***Rejet par infiltration d'effluents
après épuration***

Lieudit « Le Pin » sur la commune de Saint-Carné

***Avis de l'hydrogéologue agréé
en matière d'hygiène publique***

Avril 2025

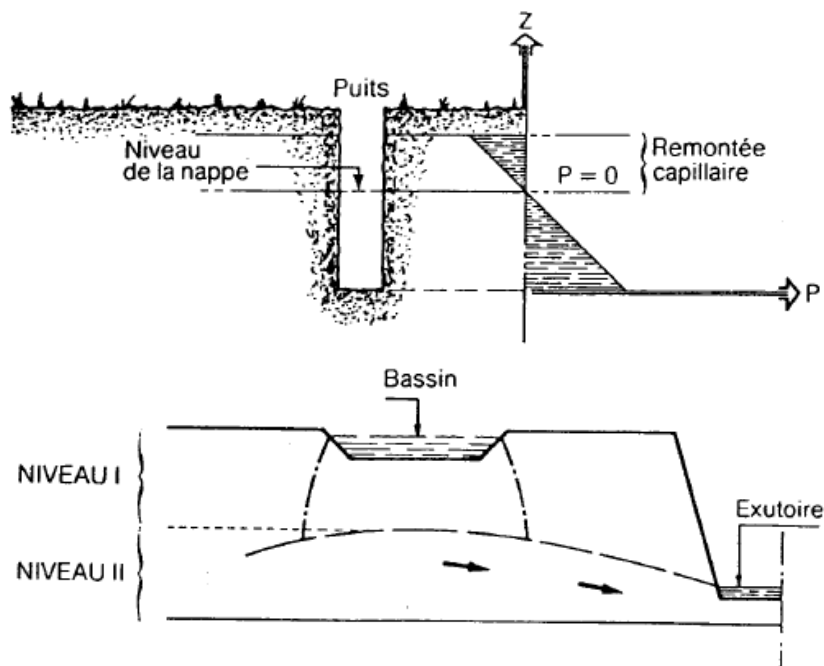
Le dossier ne précise pas comment seront gérés les rejets en période pluvieuse de nappe haute (charge hydraulique entrante dans la STEP dimensionnée à 1100 m³/j), période la plus défavorable pour l'infiltration alors que l'infiltration a été dimensionnée pour la période d'étiage.

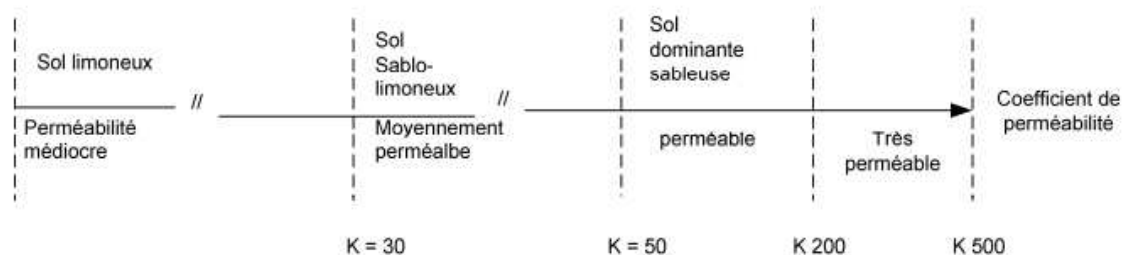
La valeur la plus faible de perméabilité ($3,7 \cdot 10^{-6}$ m/s), soit un coefficient de perméabilité K de 13 mm/h, peut être considérée comme médiocre selon la norme XP DTU 64.1 P1.1 utilisée pour les dispositifs d'assainissement collectif, rappelée ci-dessous (cf. page 9 du rapport).

Les perméabilités déterminées sont très variables, selon la fraction limoneuse en présence.

Pour autant, c'est une perméabilité de $2,3 \cdot 10^{-5}$ m/s qui a été prise en compte dans le dossier d'incidence, soit la perméabilité moyenne des 5 sondages (soit un K de 85 mm/h). Cette perméabilité moyenne est considérée comme perméable, mais elle est très influencée par la valeur de PO3.

Les perméabilités n'ont pas été mesurées à plus de 50 cm de profondeur.

Suivi piézométrique et pluviométrique réalisé en janvier 2025 (Ginger CEBTP)

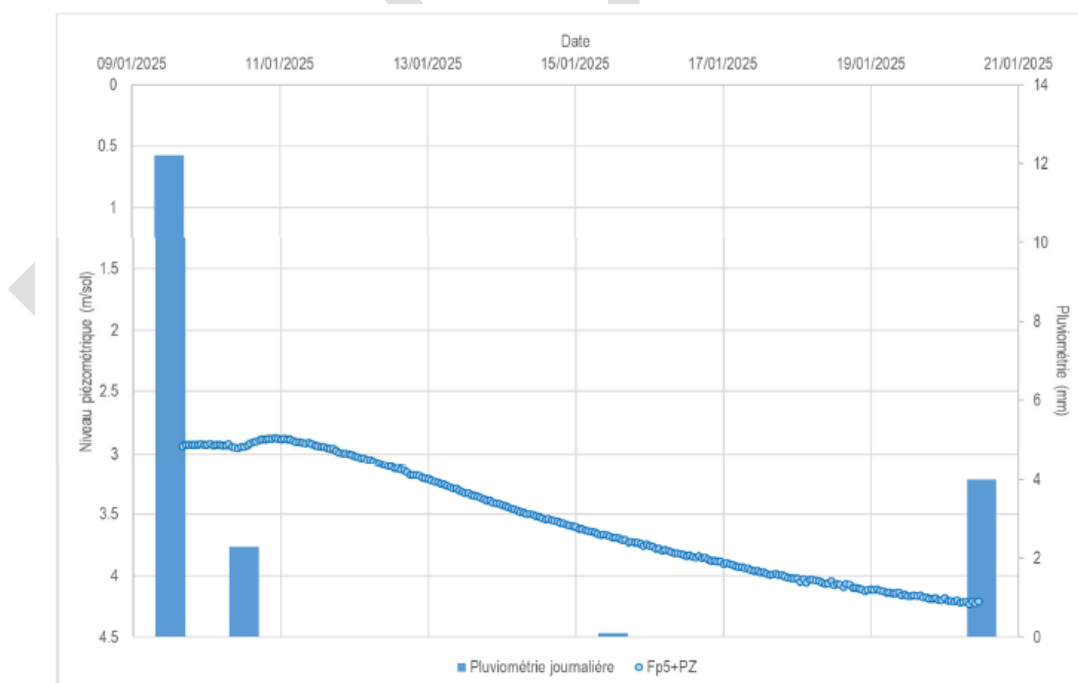
Une chronique piézométrique a été réalisée sur environ 3 semaines, montrant que le niveau de la nappe peut monter à moins de 3 mètres de profondeur, et descend à environ 4 mètres après quelques jours sans pluie.

Aucun autre piézomètre n'a été réalisé lors de cette étude. Aucun essai de pompage non plus, ne permettant pas une caractérisation du sens d'écoulement de la nappe ni de ses caractéristiques hydrodynamiques.
